**OPATŘENÍ OBECNÉ POVAHY
MĚSTA BOHUMÍN**

Změna č. 5 Územního plánu sídelního útvaru Bohumín

Opatření obecné povahy č. 3/2009

Změny č. 5 územního plánu sídelního útvaru Bohumín

MAPOVÁ SEKCE: 5-5 MĚRITKO: 1 : 5000

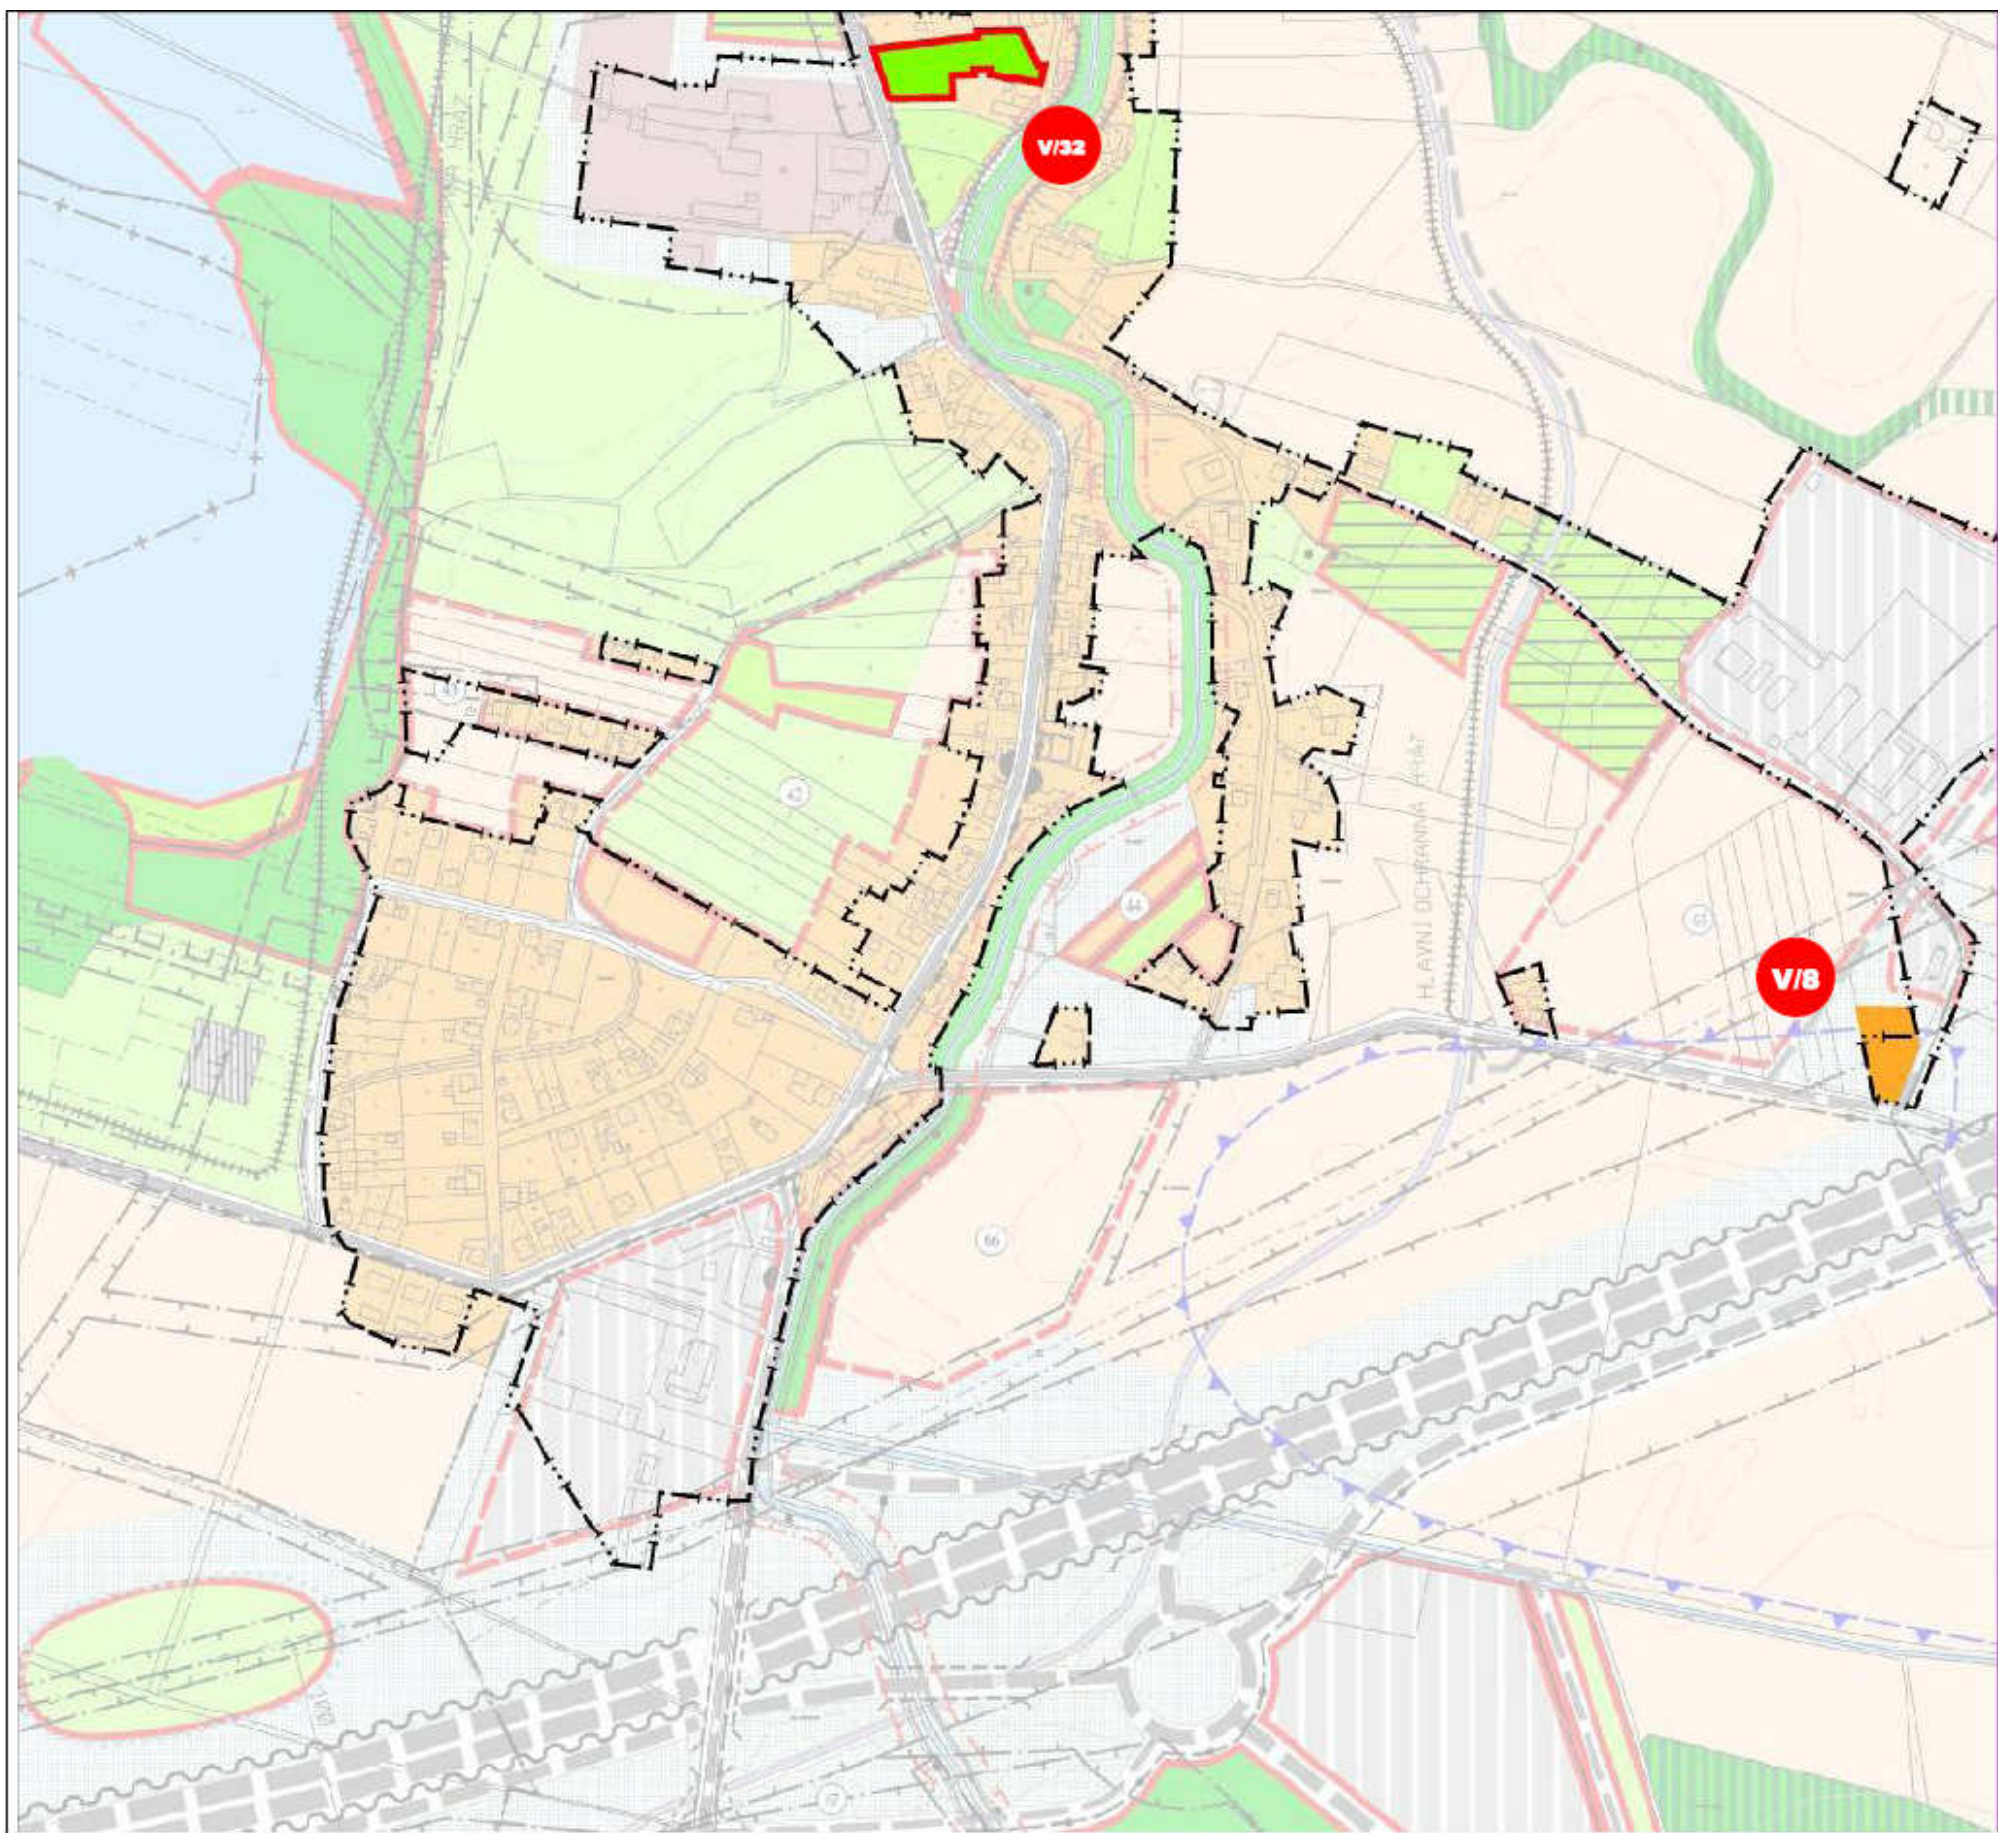
- ZMĚNA ORNÉ PŮDY NA ZAHRADU (V/1)
- DOPLNĚNÍ ZASTAVĚNÉHO ÚZEMÍ
-

MAPOVA SEKCE: 5-6 MĚRITKO: 1 : 5000

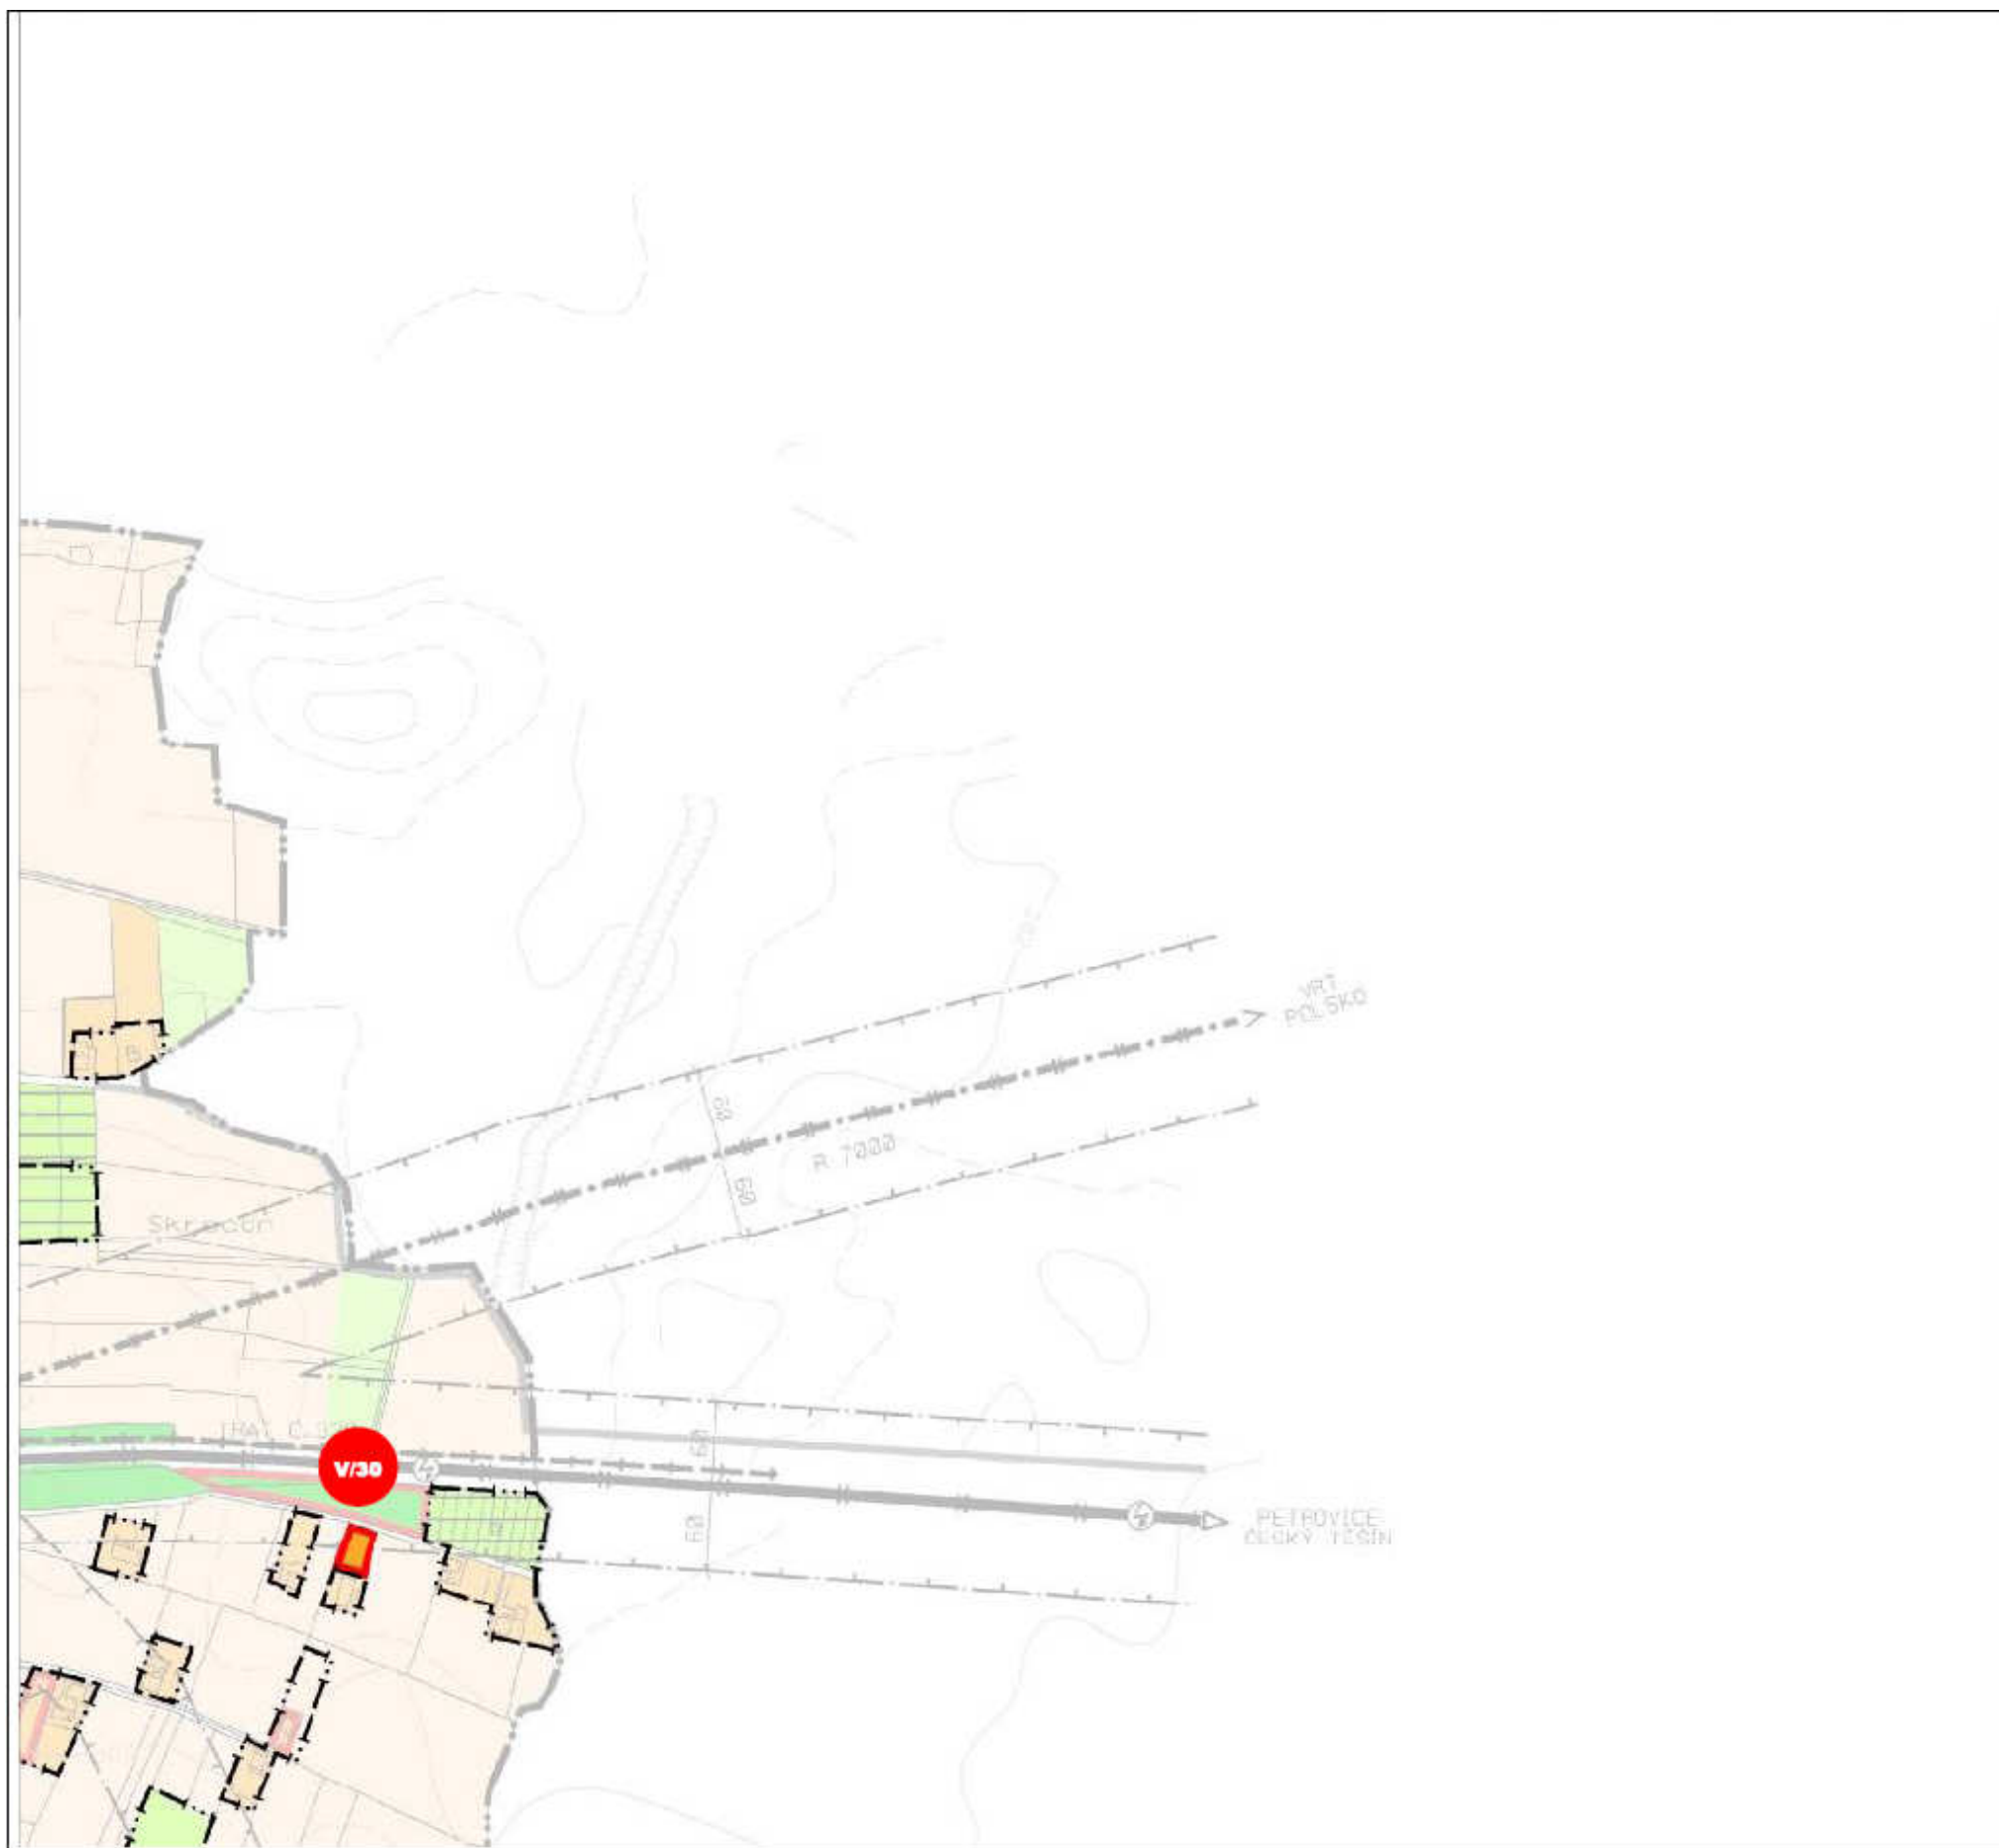
- ZMĚNA ZEMĚDĚLSKÉ PLOCHY NA ZAHRADU (V/32)
- ZMĚNA ZEMĚDĚLSKÉ PLOCHY NA PLOCHU BYDLENÍ (V/8)
- DOPLNĚNÍ ZASTAVĚNÉHO ÚZEMÍ
-

MAPOVÁ SEKCE:	4-6	MĚŘITKO:	1 : 5000
---------------	-----	----------	----------

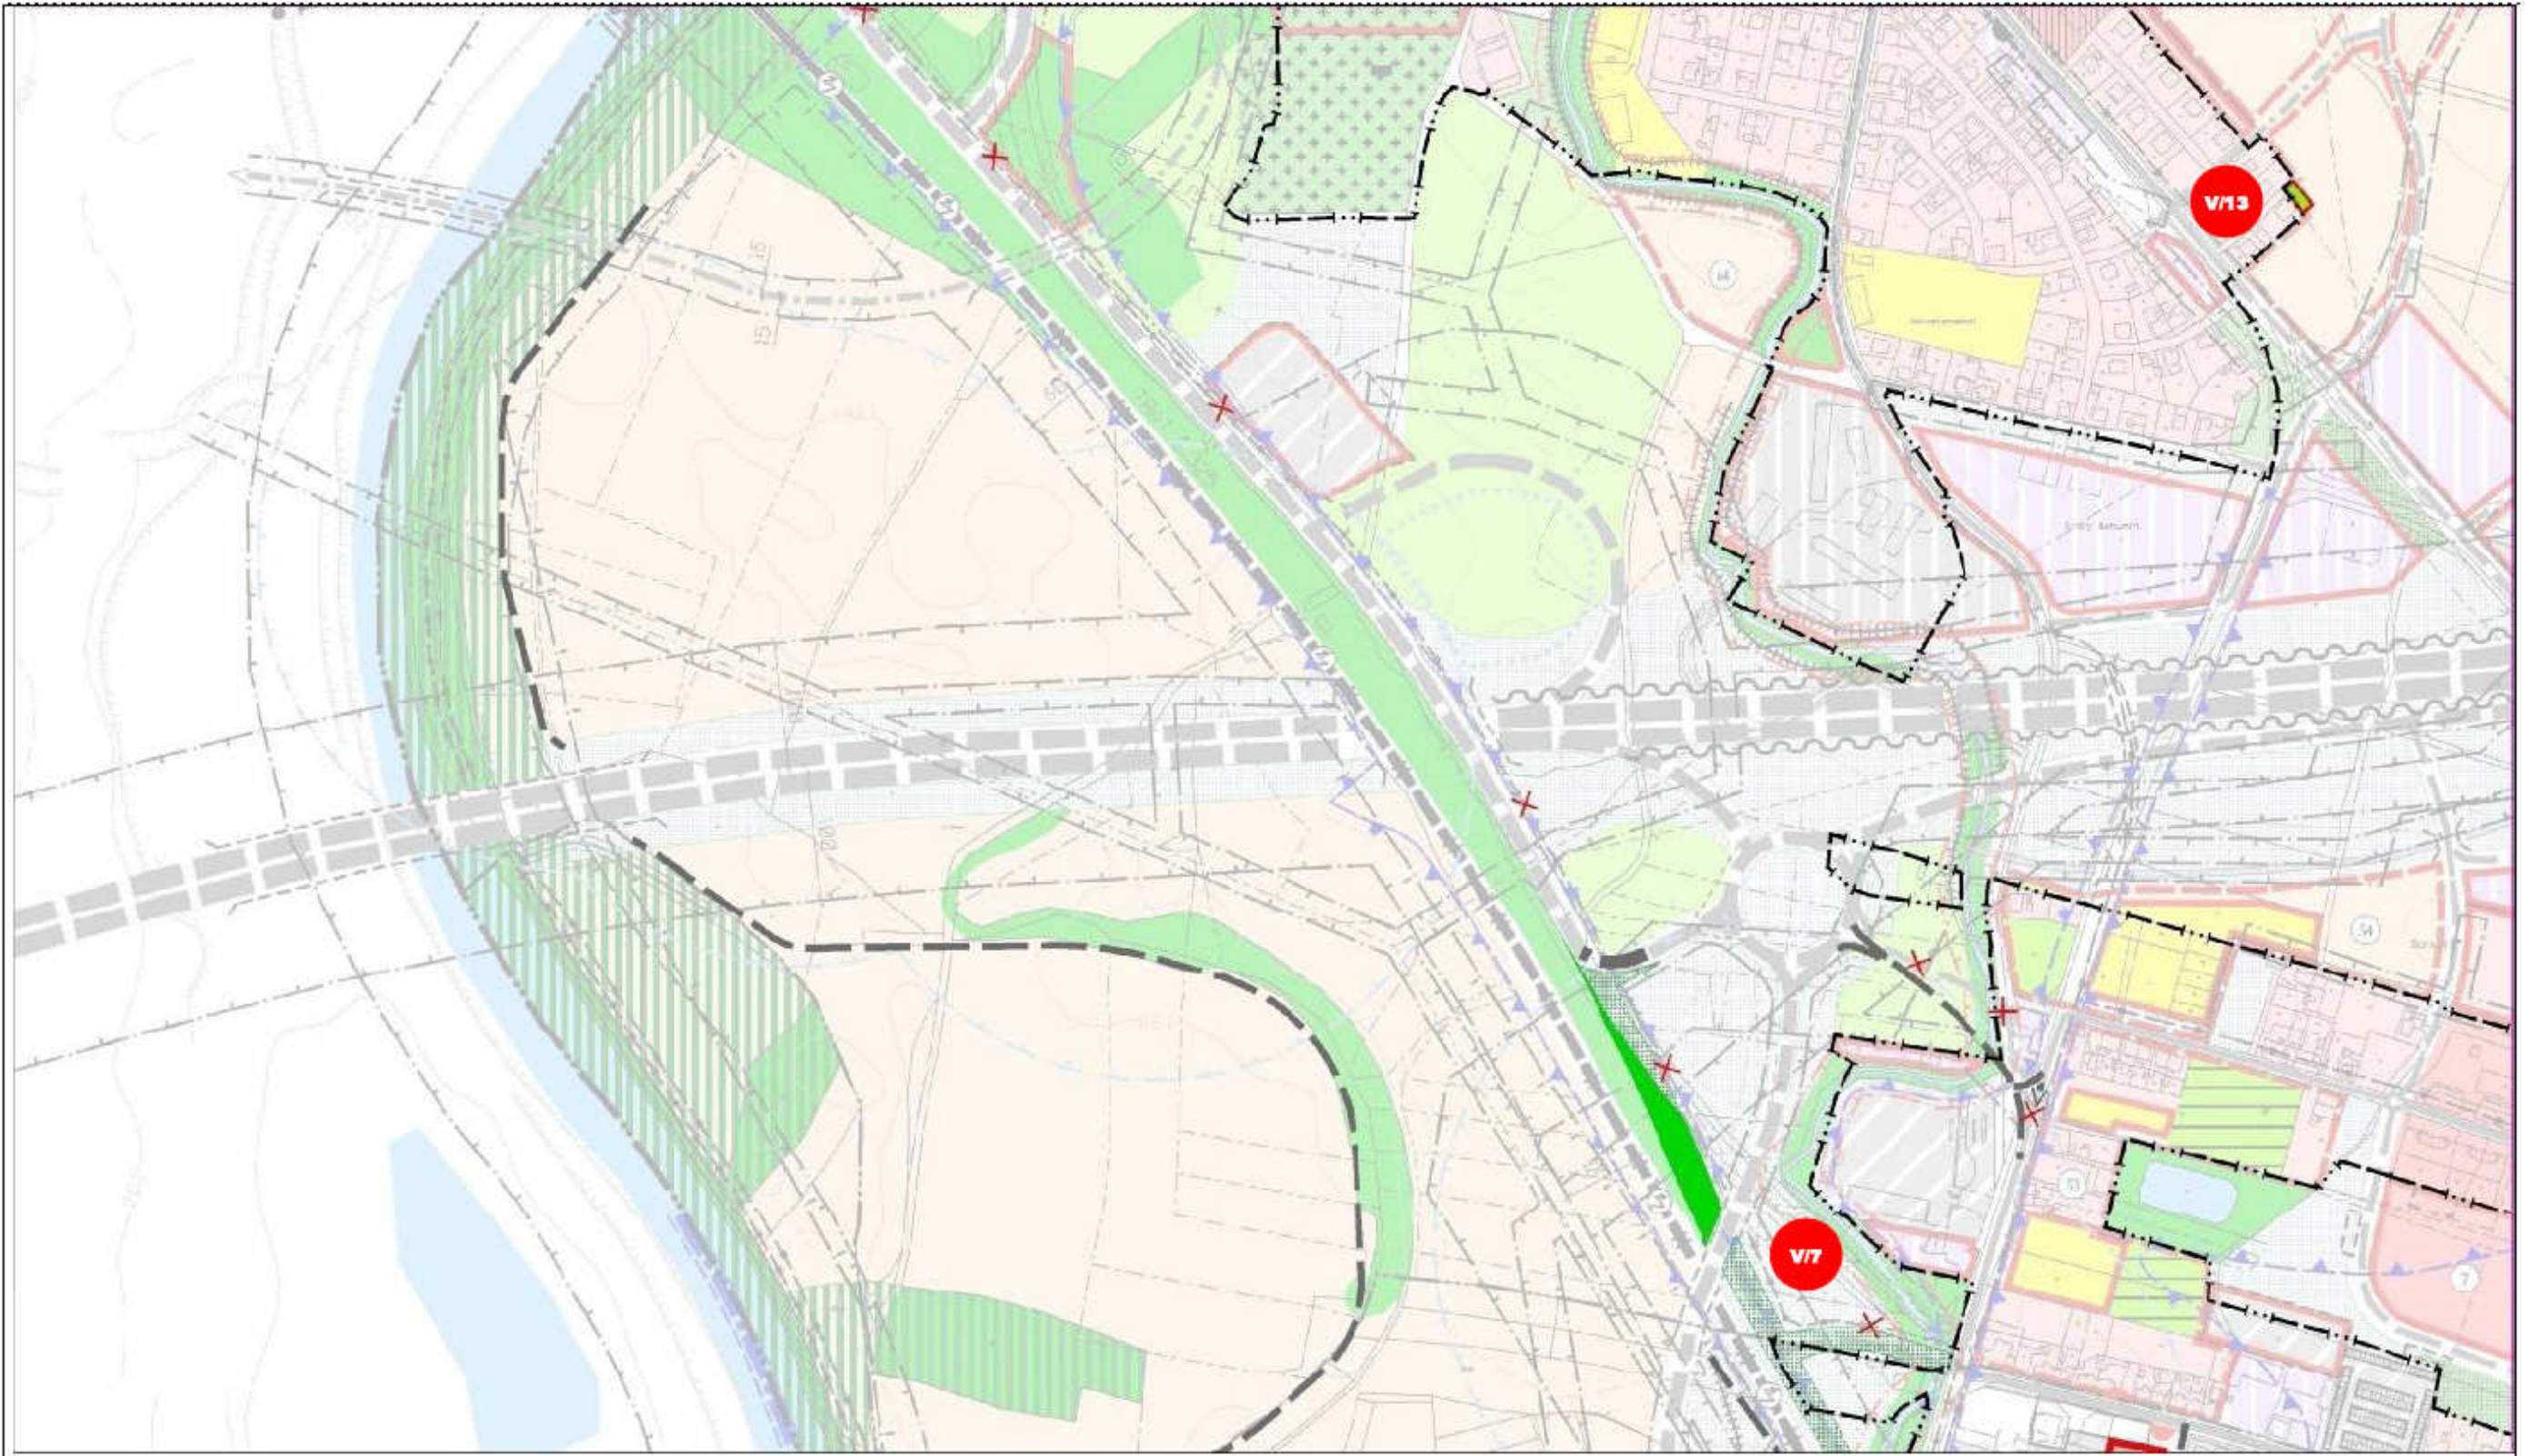
- ZMĚNA ZEMĚDĚLSKÉ PLOCHY NA PLOCHU BYDLENÍ (V/30)
- DOPLNĚNÍ ZASTAVĚNÉHO ÚZEMÍ
-
